Assunto: **CAMPANHA DE CHAMAMENTO "RECALL"**

COMPONENTE AFETADO: FUSÍVEL MÚLTIPLO DA UNIDADE DE CONTROLE ELETRÔNICO HIDRÁULICO (HECU).

Technical Service Bulletin	RESTRICTED	
 Movement that inspires	Model	MOHAVE/BORREGO (HM)
	Group	BODY ELECTRICAL SYSTEM (92)
	Number	KRE26-92-P360-HM
Subject: HECU MULTI-FUSE KIT REPLACEMENT	Date	March 17, 2026
	Type	RECALL

- **Condition:** Electric short circuit on circuit board in Hydraulic Electronic Control Unit (HECU)
- **Correction:** Replace the fuses regarding HECU located in the engine room junction box with an improvement (to prevent damage from fire by power takeoff while a short circuit happens)

<< Fuse capacity >>

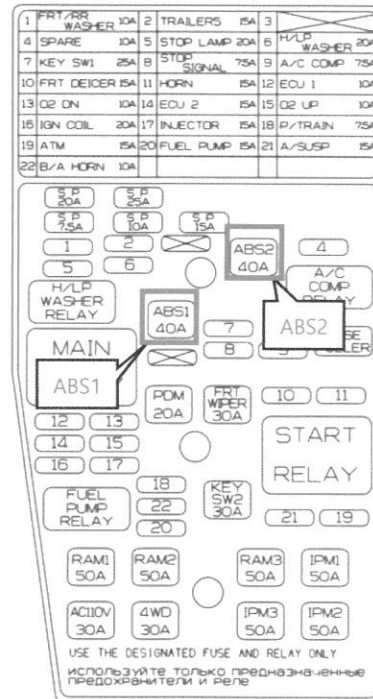
Replace the existing general fuses (ABS1:40A, ABS2:40A) in the junction box of the engine room with new general fuses (ABS1:30A, ABS2:20A).

2. Add the new sticker label to the existing attached upper cover sticker label (ABS1 & ABS2 Ampere display dose-area).

Model	Existing		Changed	
	ABS1	ABS2	ABS1	ABS2
HM	40	40	30	20

** Be sure to check the ABS1 and ABS2 capacity values when replacing new general fuses or attaching small stickers.

Multi fuse (or multi block) and upper cover replacement (including upper cover label attachment)

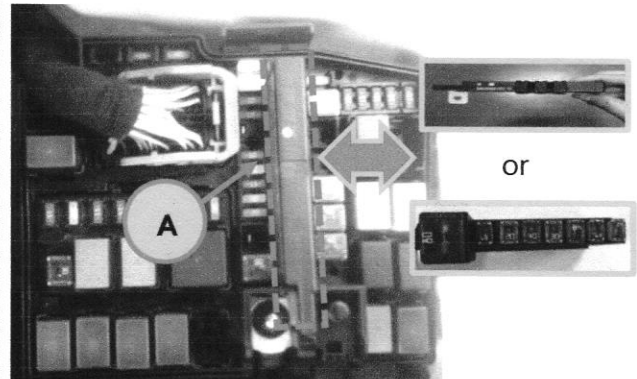
1. After separating the battery (-) terminal, replace the attached multi-fuse in the engine room junction box with a new multi-fuse (or multi-block).

2. Attach the provided new upper cover label to a new upper cover and replace it with the existing upper cover.

Model	Existing		Changed	
	ABS1	ABS2	ABS1	ABS2
TF	40	30/40	30	30

Multi block replacement and Multi block label attachment : XM (BASIC)

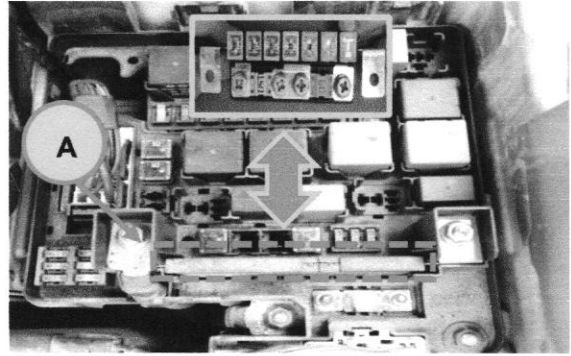
1. After separating the battery (-) terminal, replace the attached multi-fuse(A) in the engine room junction box with a new Multi-block.

2. Add the new multi block label to multi-block replacement area on the upper cover label

Model	Existing		Changed	
	ABS1	ABS2	ABS1	ABS2
XM (BASIC)	40	40	30	30

Multi block and upper cover replacement (including upper cover label attachment): XM (FL)

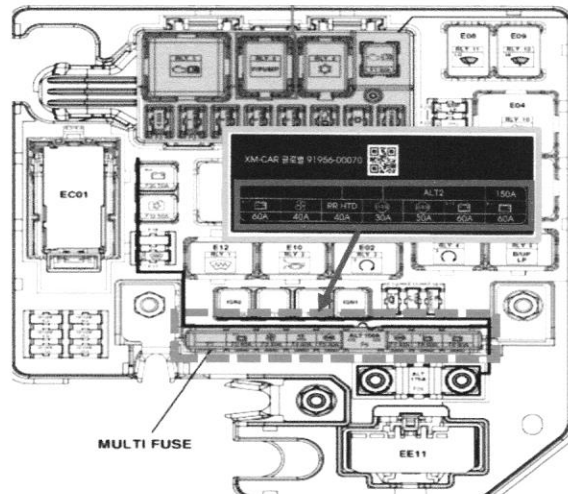
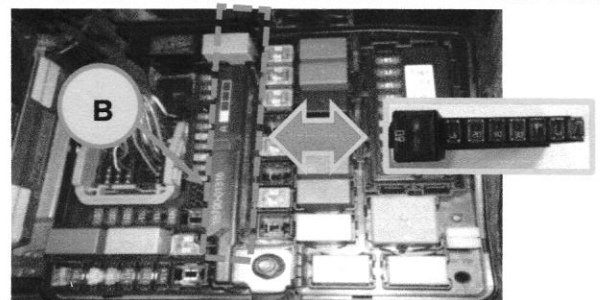
1. After separating the battery (-) terminal, replace the attached multi-fuse(B) in the engine room junction box with a new Multi-block.

2. Attach the provided new upper cover label to a new upper cover and replace it with the existing upper cover.

Model	Existing		Changed	
	ABS1	ABS2	ABS1	ABS2
XM	40	40	30	30

Multi block and Upper cover replacement (including upper cover label attachment)

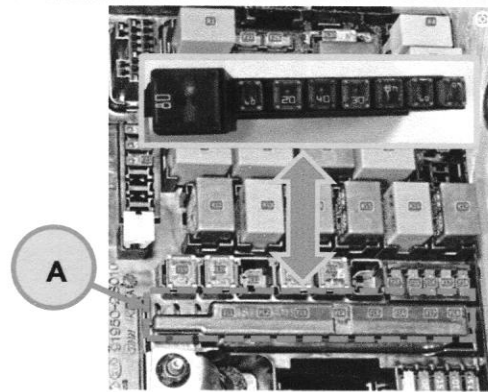
1. After separating the battery (-) terminal, replace the attached multi-fuse (A) in the engine room junction box with a new multi-block.

2. Attach the provided new upper cover label to a new upper cover and replace it with the existing upper cover.

Model	Existing		Changed	
	ABS1	ABS2	ABS1	ABS2
SL	40	40	30	20
